基準不適合箇所

改善内容

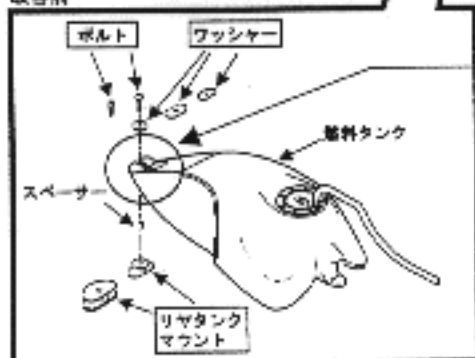
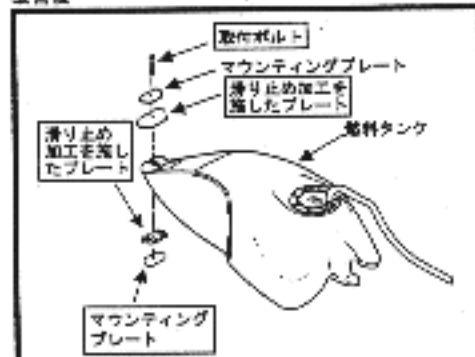
燃料装置において、燃料タンクの取付け方法が不適切なため、最悪の場合、衝突時の衝撃等により、当該燃料タンクが脱落する恐れがある。

全車両、当該燃料タンクの取付け部を対策品と交換する。

ゴム製を中心とするマウント方式からスチール製を中心とするマウント方式に交換。
